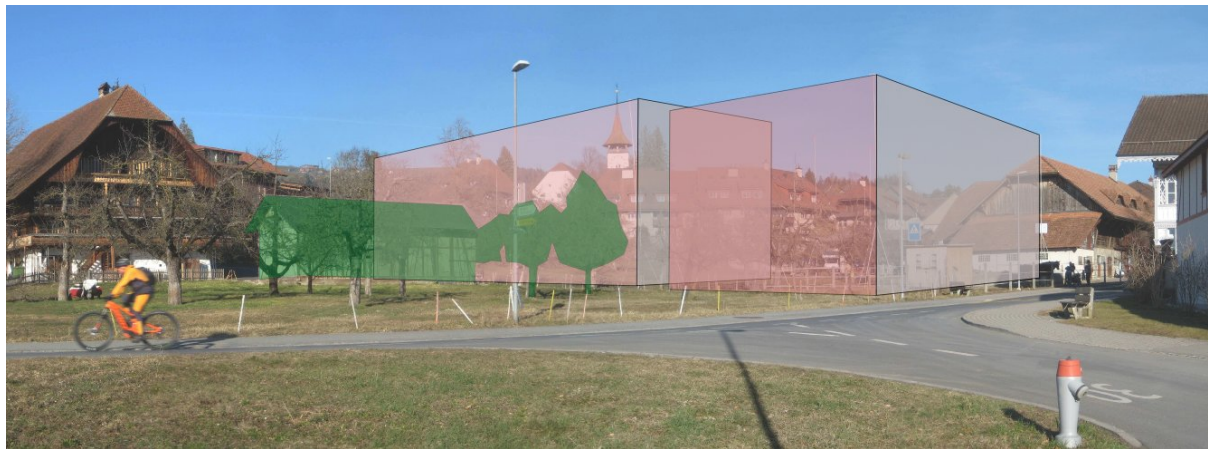
Jedoch ist auch dieser Blickwinkel beschönigend, da er nur von einer normalerweise unzugänglichen Stelle auf dem Feld aus möglich ist. Von der Strasse aus sieht man weniger, und weiter vorne die Kirche praktisch nicht mehr.

Vom vorderen Teil der Scheidagsse ist nur noch eine Schlucht übrig, und umgekehrt, vom Kirchbühl aus, also Kirchgemeindehaus Oberdorf, Altersheim und Spielplatz, ist die Sichtverbindung auch stark beeinträchtigt.

Oberwohl die neuen Häuser nicht höher als die existierenden Gebäude sind, bewirken ihre Ausmasse und Form zusammen eine Masslosigkeit, welche den Gestaltungsgrundsätzen der ZPP Kernschutzzone KS (Art. 48 GBR) widerspricht. Hier wird *eine gute Einpassung in das qualitätsvolle und entsprechend empfindliche Ortsbild und die Erhaltung der charakteristischen Massstäblichkeit* verlangt. Die vom Volk genehmigten Bestimmungen der baurechtlichen Grundordnung der Gemeinde sind strikt verbindlich. Der Planungszweck beinhaltet das Sicherstellen einer guten Einpassung der Nachverdichtung in das qualitätsvolle und entsprechend empfindliche Ortsbild und das Fördern qualitätsvoller Umgebungs- und Aussenraumgestaltung. Grundsätzlich ist die Baugestaltung insbesondere nach den Grundsätzen von Art. 32 (Grundsätze zur Baugestaltung), Art. 38 (Dachgestaltung) und Art. 69 ff (Bestimmungen zur Ortsbildpflege) festzulegen.
